INSTALLATION D'UNE TURBINE - ALTERNATEUR DE 18 MW A L'USINE DE WINDSOR DOMTAR INC.

Addenda no 2 – Réponses aux questions et commentaires du MDDELCC

**Réponses aux questions et commentaires du MDDELCC
pour le projet d'ajout d'une turbine-alternateur (TA-2) à
l'usine de Windsor de Domtar Inc.**

N/Réf. : F1417850-001
Juin 2015

Figure 2 Photographies aériennes de l'usine de Windsor

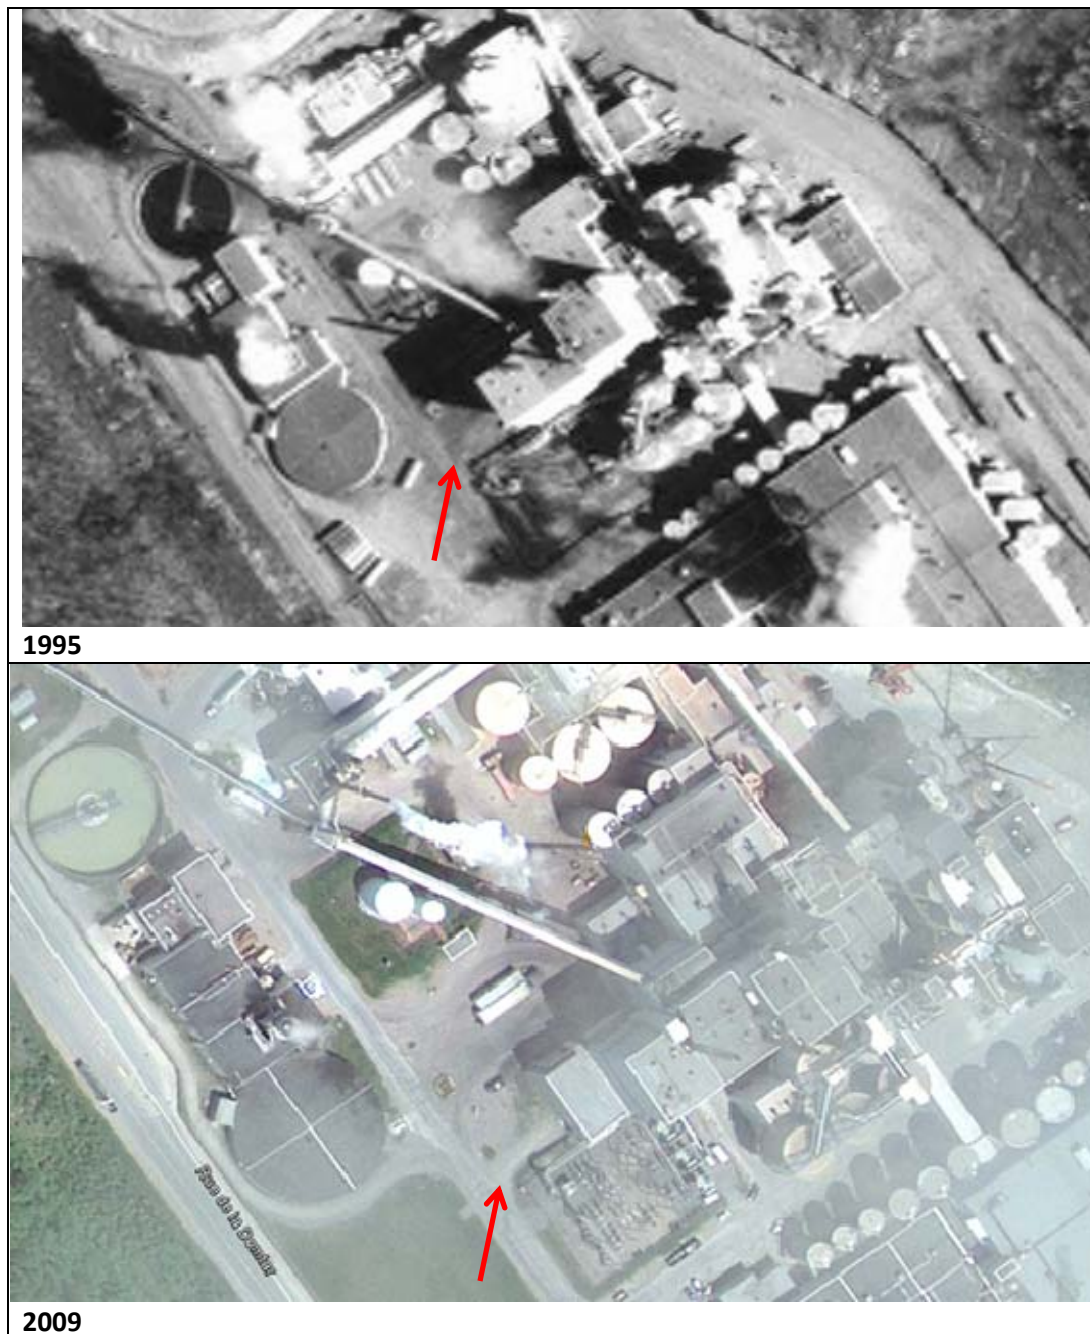
QC-13 *Domtar mentionne à la section 6.1.1 que « (...) le site choisi pour les installations projetées a un relief plat et que l'échantillon de sol prélevé lors des forages géotechniques dans le secteur des travaux et analysé n'était pas contaminé (...). Les travaux en phase de construction occasionneront des modifications aux caractéristiques du sol sur une très faible superficie, l'empreinte au sol du nouveau bâtiment étant de 696 m². Cette superficie étant faible comparativement à l'ensemble du site de l'usine et de la zone d'étude, l'intensité de l'impact est jugée faible ». Tel que souligné dans la question précédente, la connaissance du secteur où sera situé le bâtiment est insuffisante. En effet, Domtar mentionne à la section 3.2.2 la présence de remblai granulaire en surface d'une épaisseur moyenne de 0,7 à 1,4 m, lequel repose sur un remblai de roc dynamité. Afin de confirmer que des remblais sont effectivement présents en cet endroit, ou que des activités susceptibles de contaminer les sols ou souterraines ont eu lieu dans le passé, effectuer une caractérisation de phase I, et déposer les conclusions de ces travaux.*

R-13 L'usine de Windsor a été construite à partir de 1985 et a été mise en opération en 1987. Avant la construction de l'usine de Domtar, le terrain était boisé et il n'y avait aucune activité industrielle. Le roc dynamité dans la portion nord du site avait alors été utilisé pour remblayer les secteurs plus bas et compléter le nivellement du site. Depuis sa mise en opération, les usages du site sont connus, les incidents environnementaux sont documentés et un suivi régulier de l'eau souterraine est effectué pour l'ensemble de la propriété. À partir de photographies aériennes de 1995 et 2009 (figure 2), il est possible de constater que le site n'a jamais été utilisé pour des activités industrielles. Au cours des années, l'endroit a été utilisé ponctuellement pour l'installation de roulottes de chantier lors des arrêts de production. Précisons qu'à la suite de chaque installation, Domtar effectue une inspection du site pour s'assurer de l'absence de contamination.

Le risque que les sols excavés dans le cadre du projet proposé soient contaminés apparaît donc négligeable. Ainsi, étant donné l'usage projeté et le risque négligeable de contamination, Domtar est d'avis que la réalisation d'une évaluation environnementale de site plus exhaustive n'est pas pertinente.

Figure 3 Extrait de la carte de localisation des puits d'observation.

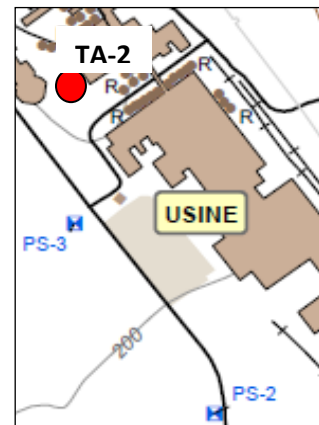
QC-14 Domtar mentionne à la section 3.2.3.4 que « dans le cadre de l'étude géotechnique relative au projet, l'eau souterraine a été rencontrée à 3,37 m de profondeur dans TF-01-14 au droit du futur bâtiment ». Domtar indique ensuite à la section 6.1.2 qu'un vaste réseau de puits d'observation de l'eau souterraine fait l'objet d'un suivi régulier. Or, l'étude d'impact déposée ne contient aucune information relative à la qualité des eaux souterraines dans le secteur visé par le projet. De plus, fournir un tableau présentant les caractéristiques et la qualité des eaux souterraines de ce secteur.

R-14 La carte présentée à l'annexe 3 localise l'ensemble des puits d'observation de l'usine. Tel qu'illustré sur l'extrait (figure 3), on trouve à proximité du site projeté pour la construction de la turbine-alternateur deux puits d'observation.

Carte des pistes cyclables

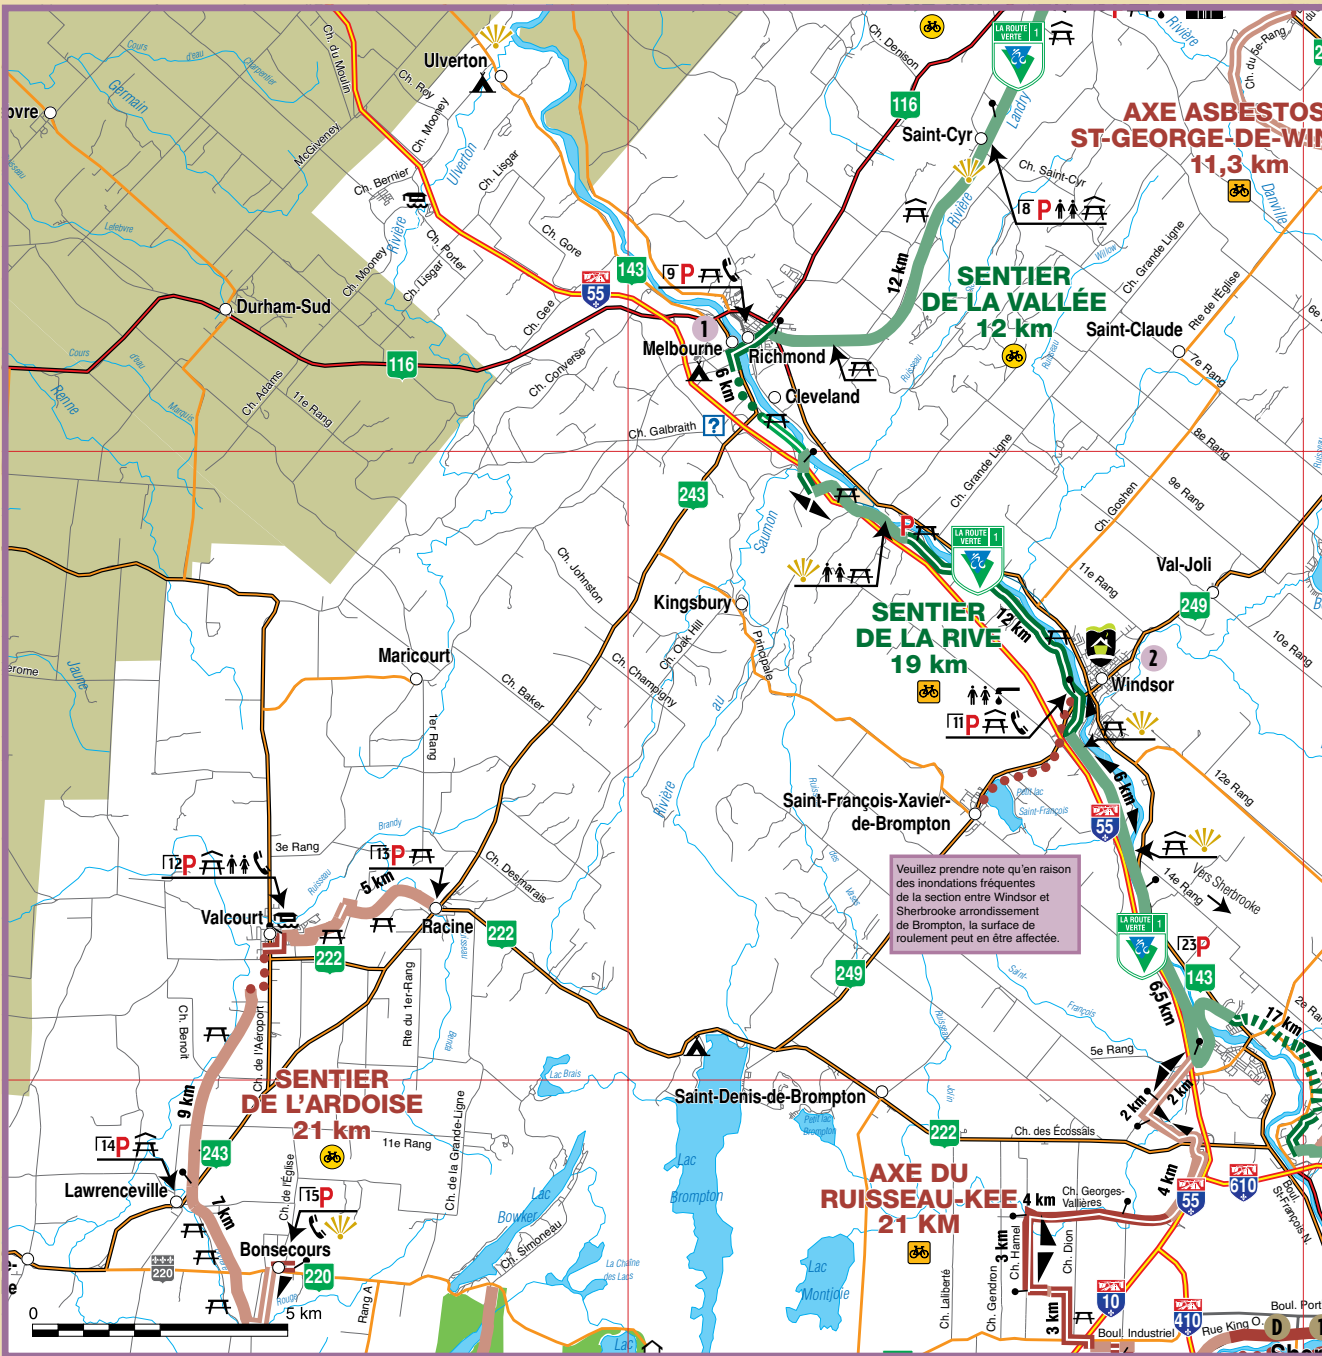
QC-18 *Préciser s'il y a présence de pistes cyclables dans la zone d'étude. Dans l'affirmative, évaluer si une augmentation de circulation de camions, dans le cadre du projet, aura un impact sur la sécurité des usagers de ces pistes.*

R-18 Oui, il y a des pistes cyclables dans la zone d'étude. Il y a une première piste cyclable et piétonnière de 3,5 km qui relie le parc de la Poudrière et la rue St-Laurent. Cette piste est entièrement isolée du réseau routier. Aussi la route verte (section La Cantonnière) passe dans la zone d'étude, mais du côté ouest de la rivière Saint-François (voir carte à l'annexe 7). Rappelons que les camions vont emprunter la 143 (du côté est de la rivière Saint-François à partir de l'autoroute 55 ainsi que le 12e Rang (toujours du côté est de la rivière Saint-François) à partir de Stoke. Dans le cadre du projet, aucun impact sur la sécurité des usagers n'est donc appréhendé.
